Núm. Exp.	SE-URB-2007/003

MODIFICACIÓ NUM. 4 DEL PGOU

TITOL DEL PROJECTE:
MODIFICACIÓ PGOU
UBICACIÓ BENZINERA

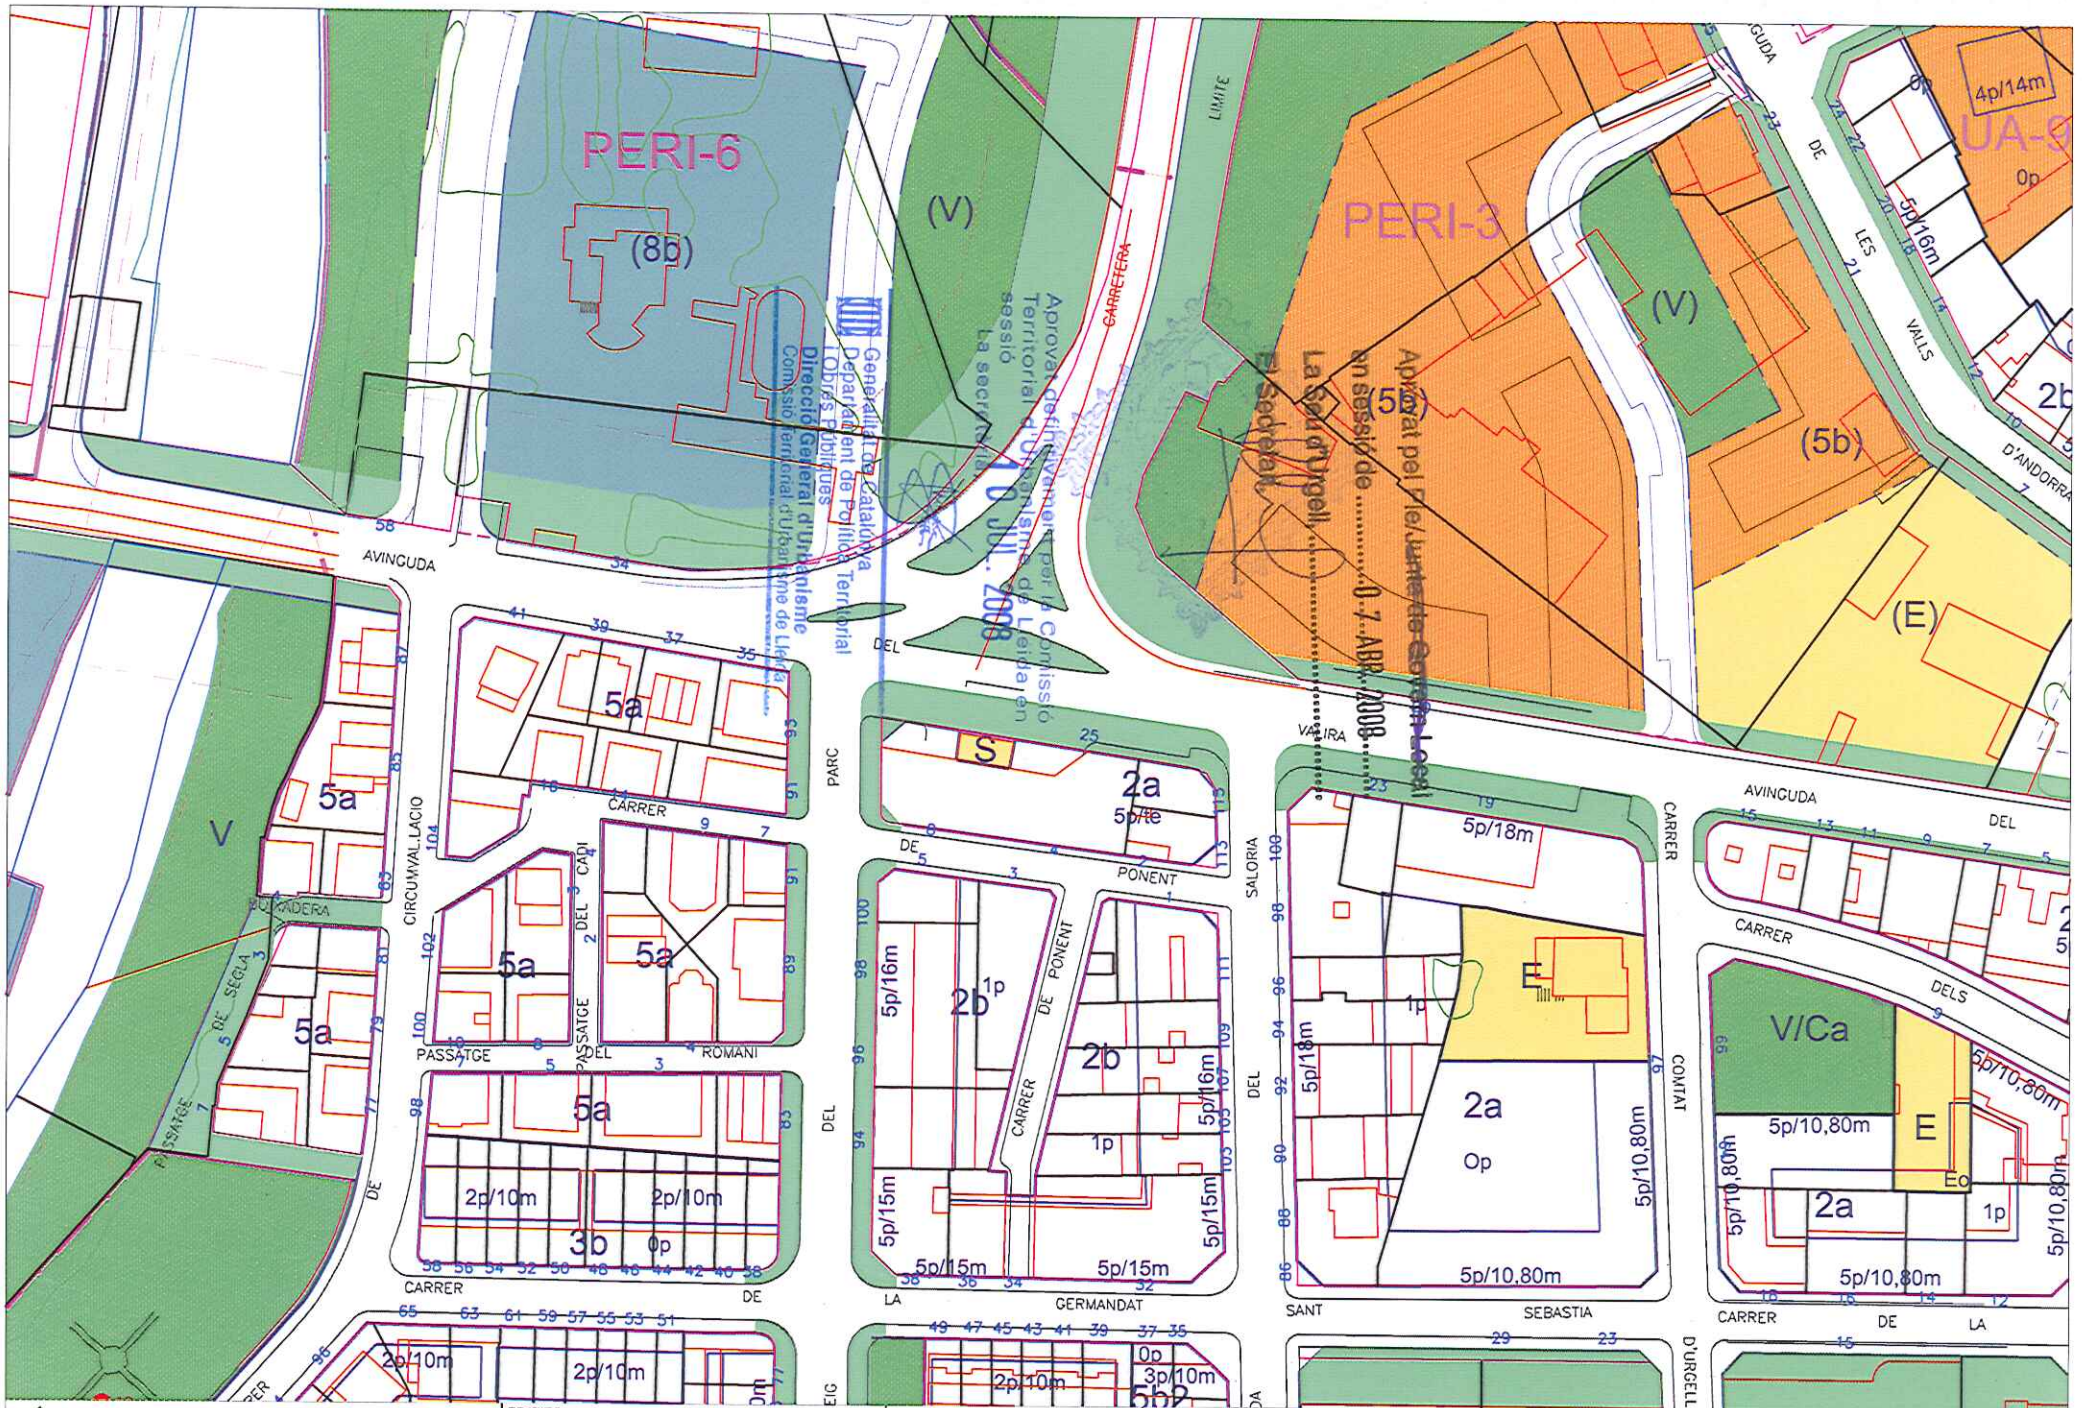
Con fecha de entrada 29 de enero de 2008 se recibe en esta Unidad la rectificación en plano de la ubicación de dicha gasolinera en la Modificació num 3 del PGOU, la "clau S" está desplazada al norte de la parcela marcada con 2 a. Entendiendo que esta rectificación es la que se ajusta a la realidad.

Nº DE PLANOL: 2.2
DATA: ABRIL 2007
ESCALA: 1/10000
REF:

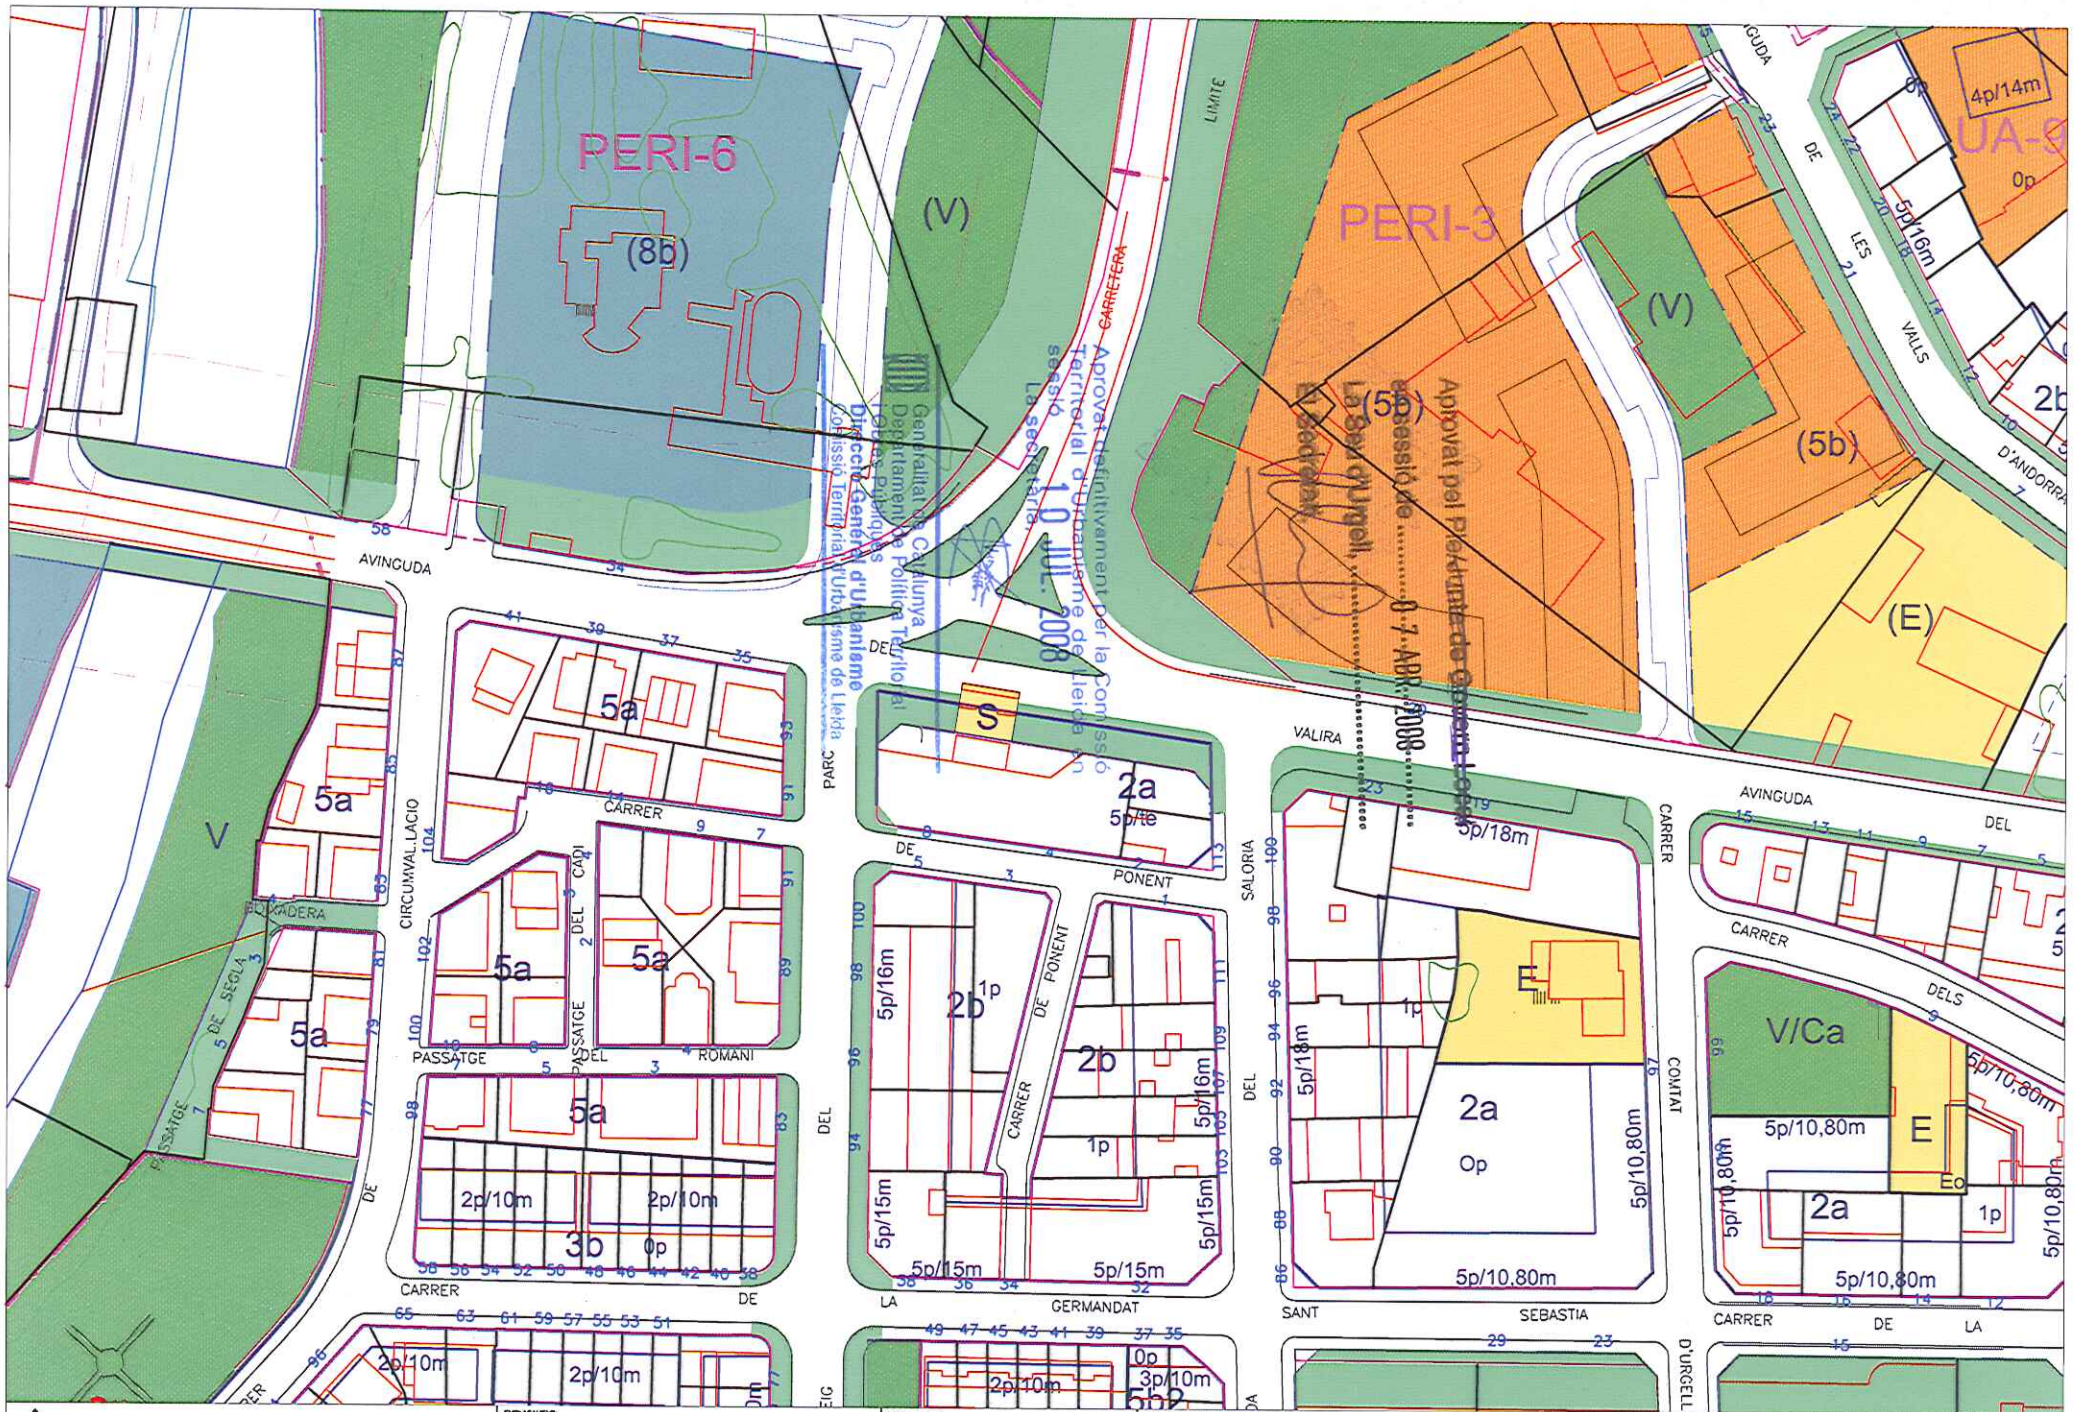
En els plànols del Pla General, no està marcat com a Sistema d'infrastructures de serveis tècnics (clau S) la zona que ocupa la zona coberta ocupada pels sortidors de la benzinera. En canvi sí està marcat dins de l'illa qualificada com 2a una petita zona amb clau S, que correspon aproximadament a la botiga de la benzinera. Així, la zona marcada amb clau S, no agafa pròpiament la zona de la benzinera, per la qual cosa hauria de desplaçar-se cap el nord. Es proposa la modificació gràfica d'aquest aspecte.

S'incorpora aquesta variació al plànol 4 a escala 1/3000 i el corresponent full a escala 1/1000 (plànol 5.13 del PGOU).
